PLU DE CASTETIS : AVIS POUR LE RESEAU D'EAU POTABLE

SYNDICAT INTERCOMMUNAL D'EAU ET D'ASSAINISSEMENT GAVE ET BAÏSE

Date : 30 juin 2017

PLU – AVIS AEP
COMMUNE DE CASTETIS
PLAN GENERAL

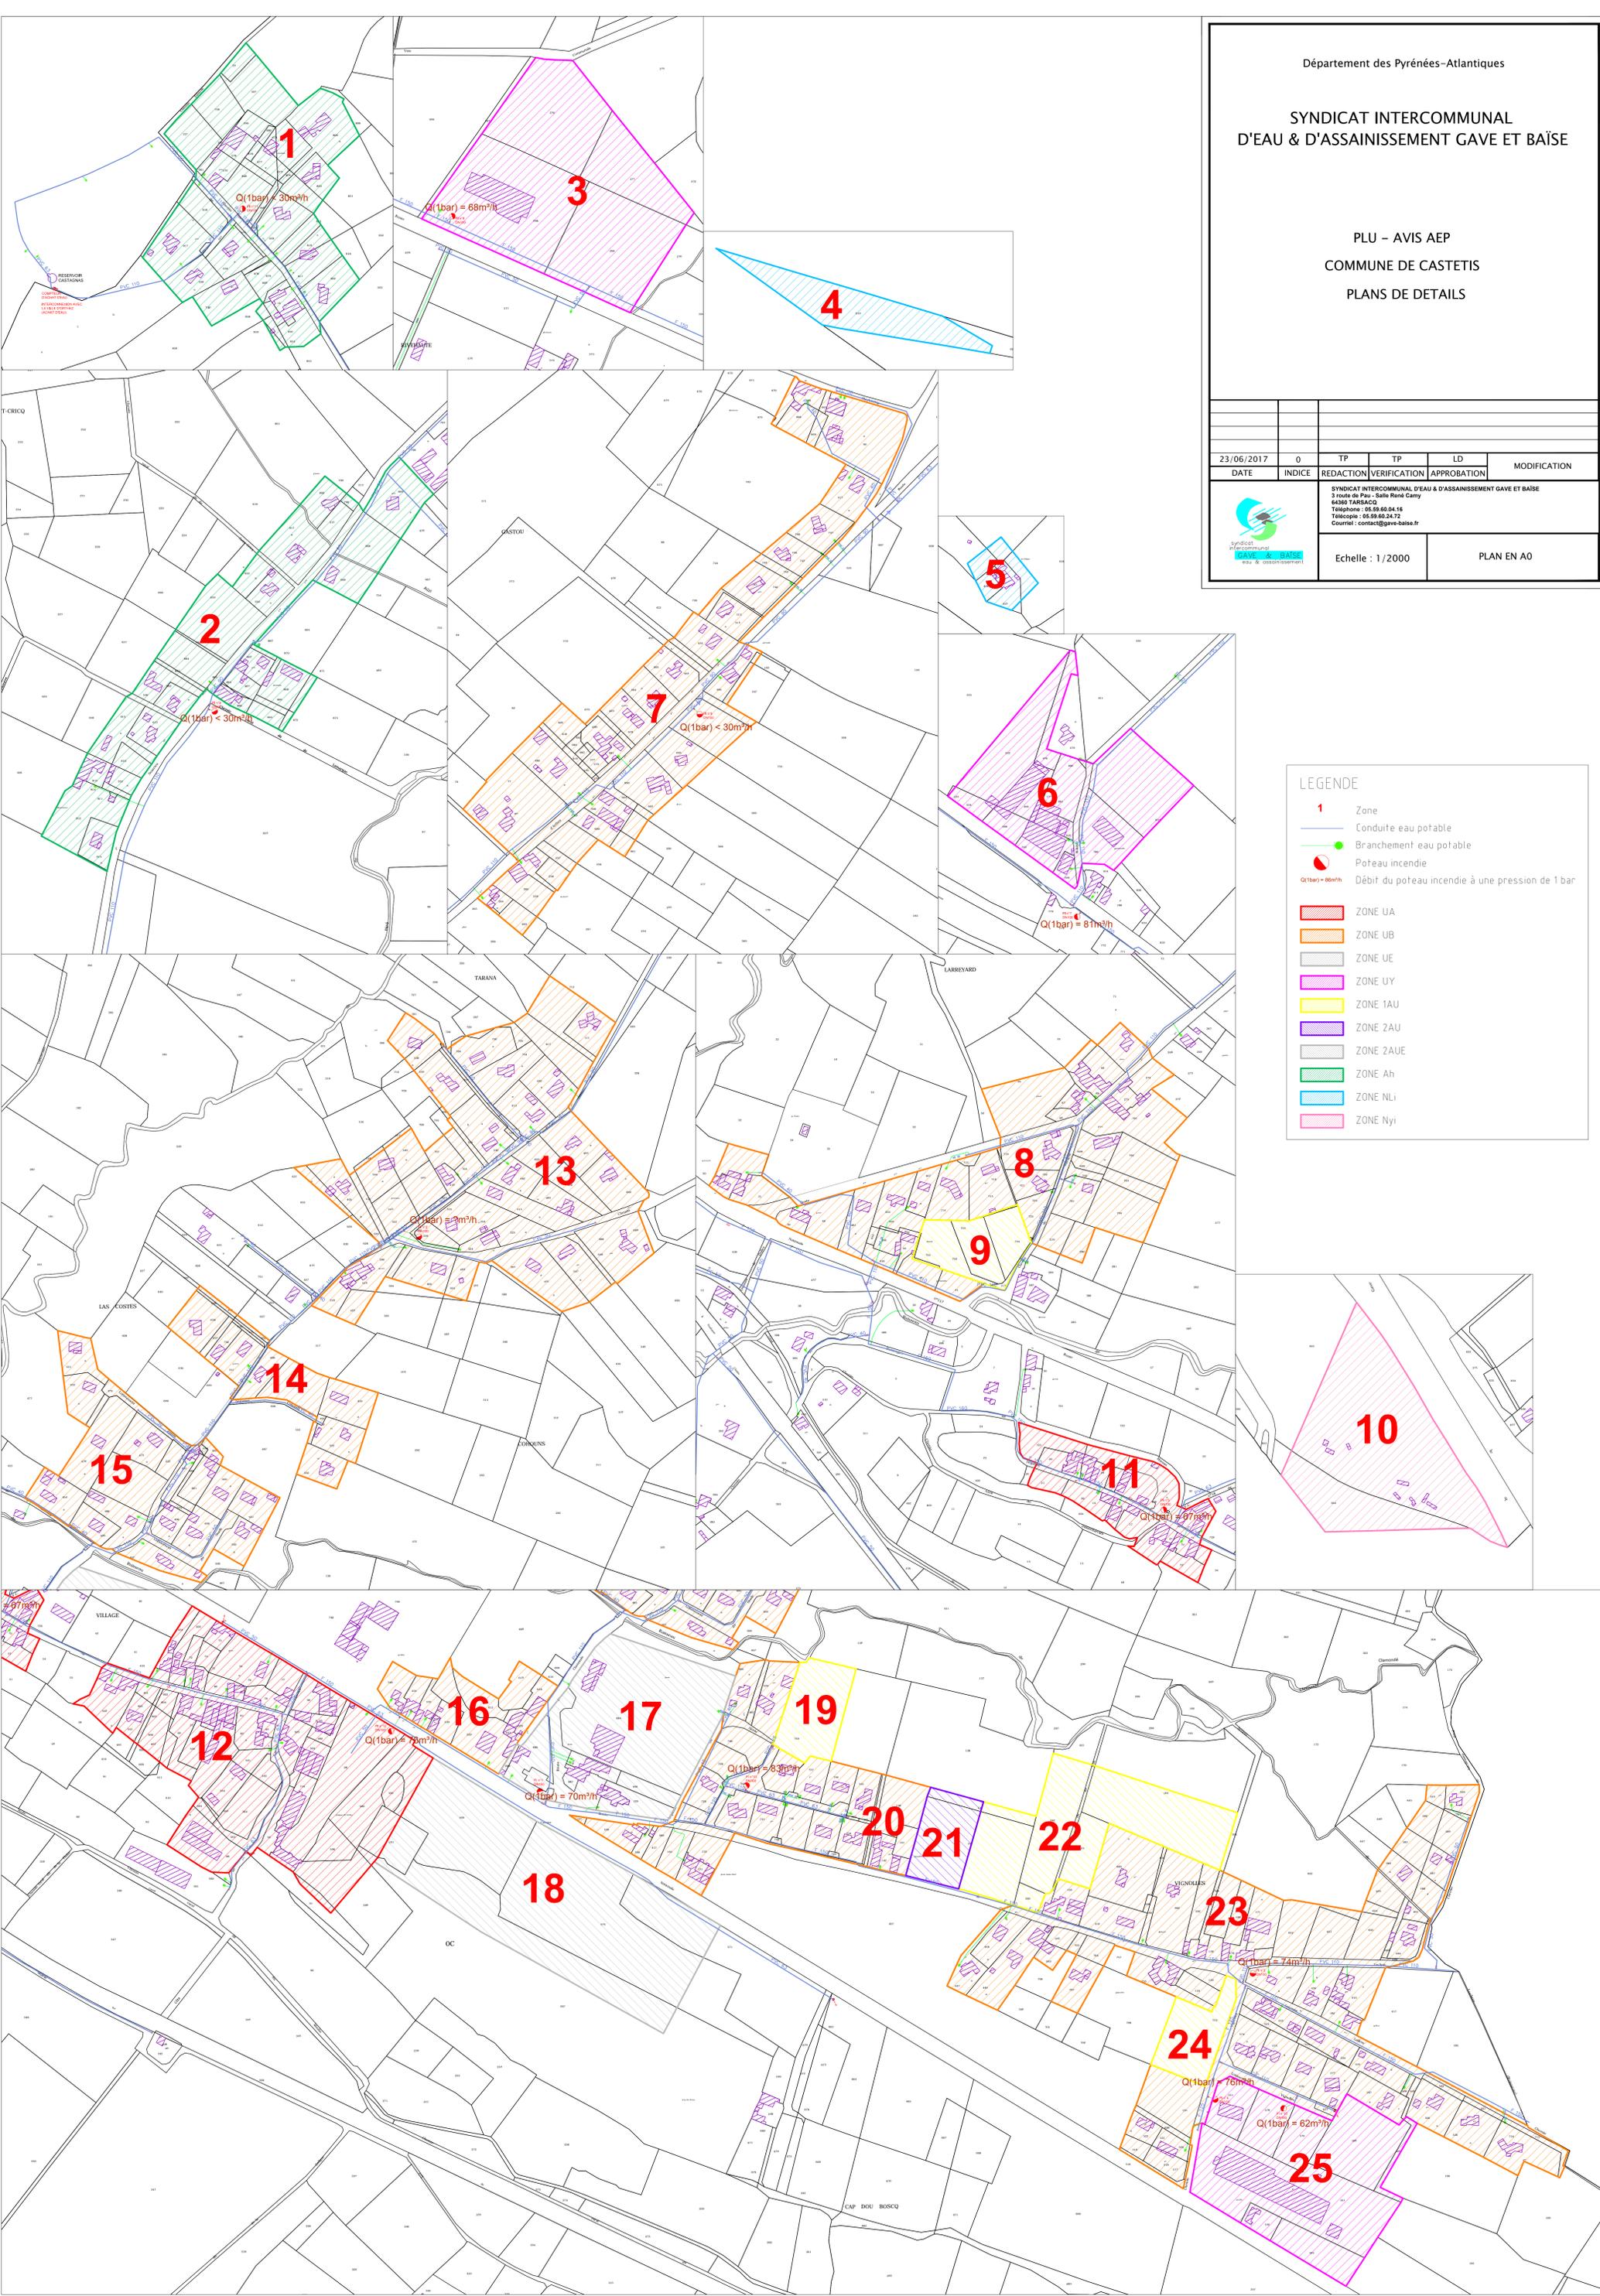
Zone 1 : Zone Ah - avis défavorable

- La zone est partiellement desservie :
 - Les habitations existantes de la zone sont desservies et facturées par le Syndicat depuis l'interconnexion d'achat d'eau à la ville d'Orthez. Le compteur d'achat d'eau est situé au pied du réservoir de Castagnas de la ville d'Orthez (altitude radier : 156m NGF). Les habitations les plus hautes altimétriquement de ce quartier sont équipées de surpresseurs individuels. La pression de

service du réseau n'est en effet pas suffisante pour desservir ces habitations dans des conditions de pression satisfaisantes.

- La parcelle A727 située au croisement du chemin d'Eslayas et du chemin Cauhapé est desservie et devra obligatoirement être équipée d'un surpresseur individuel. Elle est trop haute altimétriquement pour être desservie gravitairement dans de bonnes conditions de pression depuis le réservoir de Castagnas.
- Les parcelles A23, A567, et A728, situées chemin d'Eslayas en limite avec Orthez au nord de la zone ne sont pas desservies. En outre elles sont trop hautes altimétriquement pour être alimentées depuis le réservoir de Castagnas dans des conditions de pression satisfaisantes.
- Conduites d'eau potable dans l'emprise des parcelles A20, A85, A557, A558, A674, AA849, A917 et A918.

- La zone est partiellement desservie. Selon le découpage des terrains, une extension de réseau d'environ 110m en domaine privé le long du chemin d'accès aux parcelles A271 et A276 pourrait être nécessaire pour desservir ces parcelles depuis la conduite en F150 qui passe en domaine privé en bordure de la RD817.
- Servitudes de passage en terrain privé à prévoir pour les terrains enclavés.
- Conduites d'eau potable dans l'emprise des parcelles A268 et A269.

- La zone est desservie par une conduite en PVC63. Un renforcement de réseau et/ou des extensions de réseau sont éventuellement à prévoir selon les besoins en eau de la zone et le découpage des terrains.
- Servitudes de passage en terrain privé à prévoir pour les terrains enclavés.
- Conduite d'eau potable dans l'emprise de la parcelle C571.

- La zone est partiellement desservie. Une extension de réseau depuis la conduite en F150 route de Luchou est à prévoir le long du chemin de Prat ou en domaine privé pour desservir les terrains situés au nord de la zone. D'autres petites extensions sont éventuellement à prévoir selon le découpage de la zone.
- Servitudes de passage en terrain privé à prévoir pour les terrains enclavés.

- La zone est partiellement desservie. Une extension de réseau le long de la RD817 est nécessaire pour desservir les parcelles C192 (ruine) et C193 depuis la conduite en F125 chemin de Vignolles.

Commune : Castétis
Adresse : Face N° 1015, route de noarrieu
Coordonnées GPS : N. 43° 28' 53.3" E. 0° 43' 25.5"
Date et heure du contrôle : 24 juin 2016 à 14h00

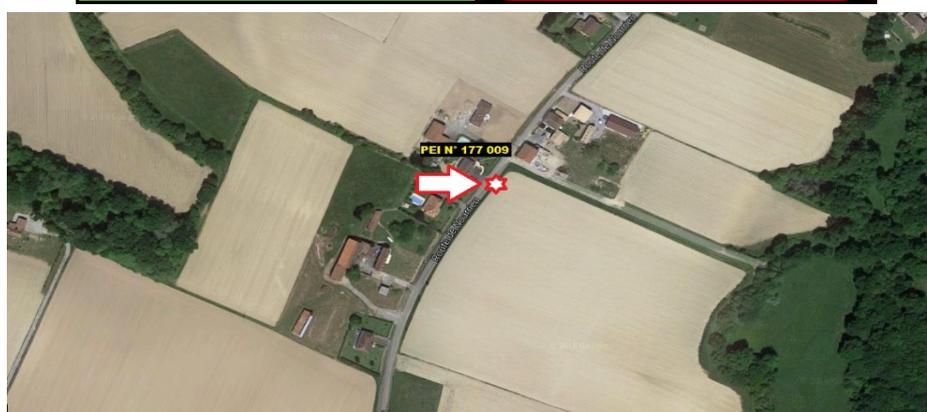
Je vous suggère de changer le point d'eau incendie N° 177 009, situé face 1015 route de Noarrieu car ce point d'eau incendie est relativement ancien (DN80, 1/2 raccord de 70 mm).

Il est considéré comme une prise accessoire par les sapeurs-pompiers, et de plus il ne délivre pas suffisamment d'eau pour être conforme.
